ZIM-DZ.2621.5.2020

Dotyczy: postępowania o udzielenie zamówienia publicznego w trybie przetargu nieograniczonego pn: **„Rewitalizacja Obszarowa Centrum Łodzi – Projekt 1 – „Wykonanie robót budowlanych aranżacji architektonicznych elewacji frontowych kamienic przy ul. Włókienniczej 12, 14 oraz 16 w Łodzi”**,
Nr sprawy ZIM-DZ.2621.5.2020

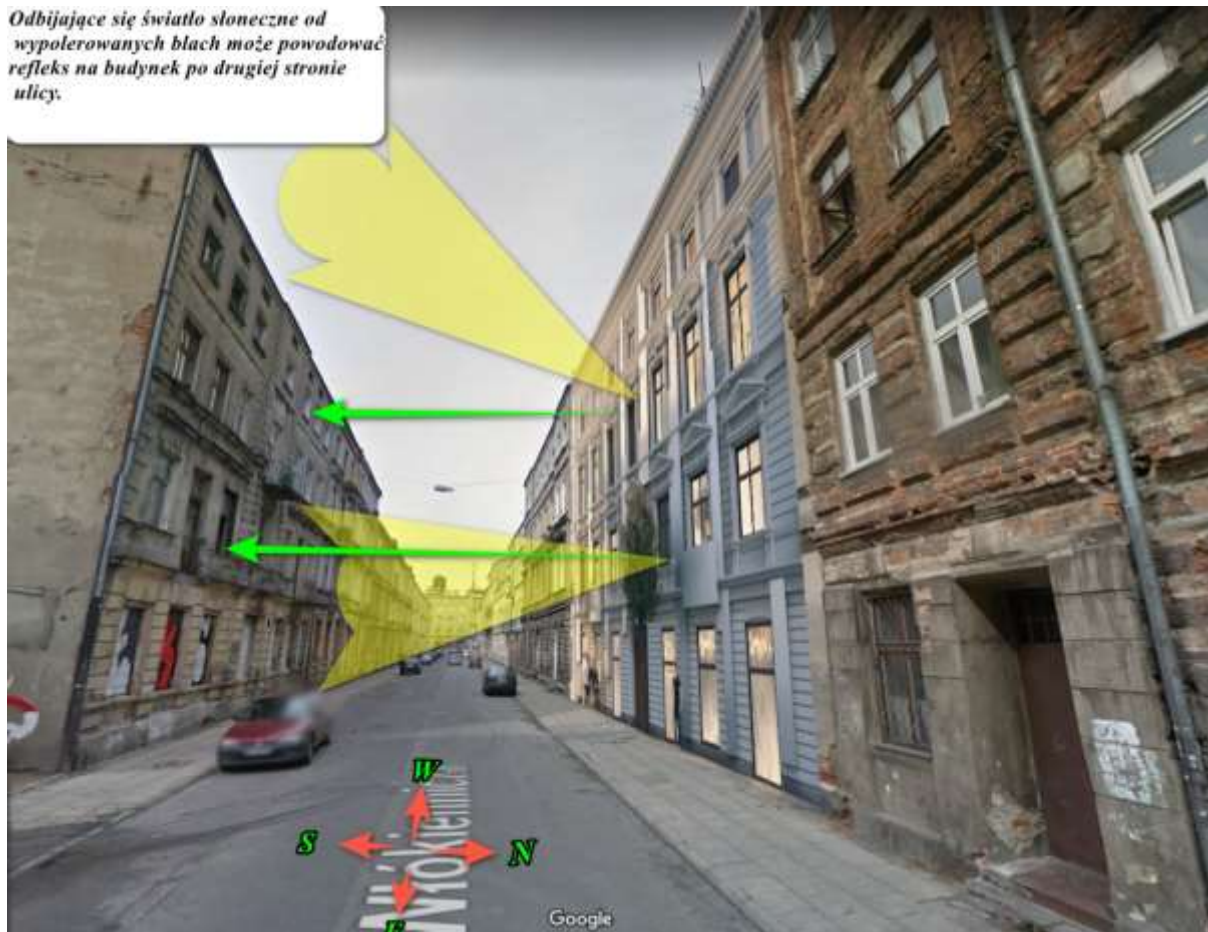
W odpowiedziach Wykonawcą z dnia 27.03.2020 r pismo ZIM-DZ.2621.5.2020 jest zapis – punkt **B. Zakres niedopuszczalnych zmian:**

W12 – polerowane nierdzewne blachy stalowe pionowych pasm (i ich bocznych zamknięć)....

Pytanie: fasada W-12 jest skierowana na stronę południową. W momencie nasłonecznienia polerowane blachy spowodują efekt silnego refleksu na budynek po przeciwnej stronie ulicy. Czy wykres linijki słońca wskazuje brak wystąpienia tego zagrożenia i należy się bezwzględnie zastosować do zaleceń pkt B.

Odbijające się światło słoneczne od wypolerowanych blach może powodować refleks na budynek po drugiej stronie ulicy.

Zamawiający podtrzymuje swoje stanowisko odnośnie zastosowania blach. Zastosowanie powierzchni blach jest kluczowym założeniem projektu budowlano-wykonawczego dla elewacji kamienicy przy ul. Włókienniczej 12.
